Statens vegvesen

Notat

Høring om kvitteringslys («saldolys») og skilt i automatiske bomstasjoner (AB)

Eksempel E2: Nord-Jæren

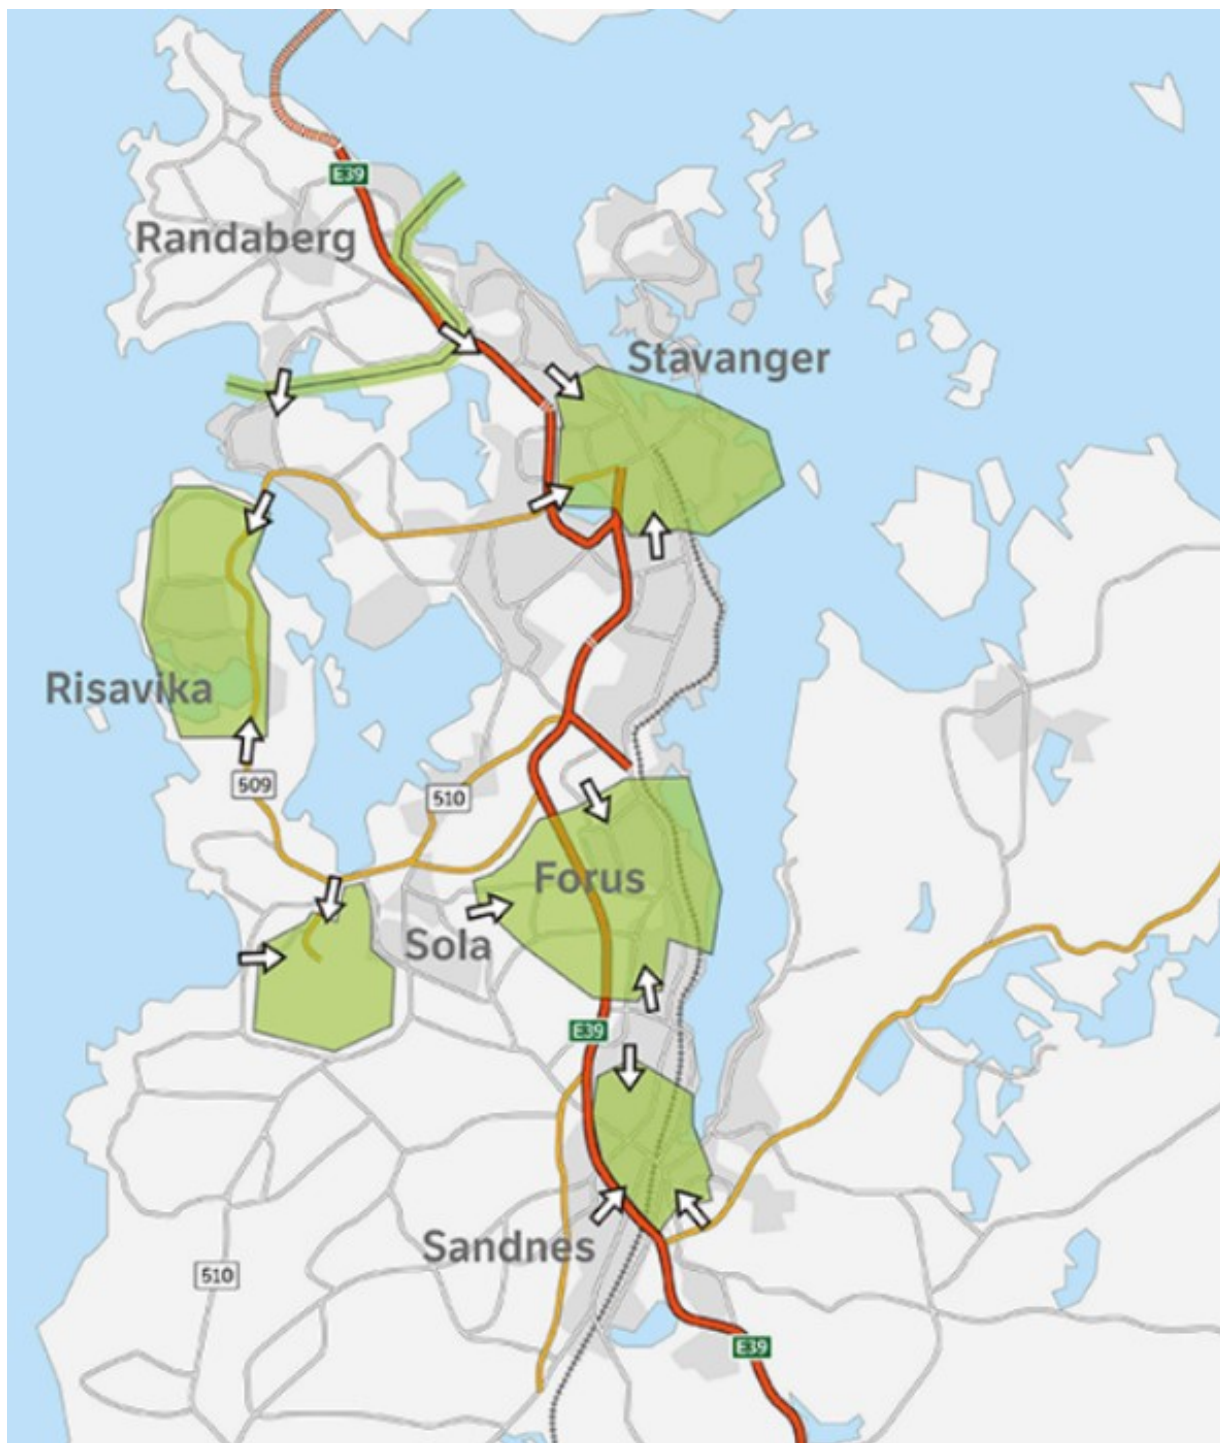
På kartet nedenfor ser vi hvordan bomstasjonene på Nord-Jæren er lokalisert i fem mindre lokale bomringer og et bomsnitt i nordvest.

Ved valg av alternativ dC2 vil vi foreslå at bare bomstasjonene på E39 og på rv. 13 inn mot Sandnes fra øst blir utstyrt med takstskilt, forutsatt at det er samme takst i alle bomstasjoner på Nord-Jæren.
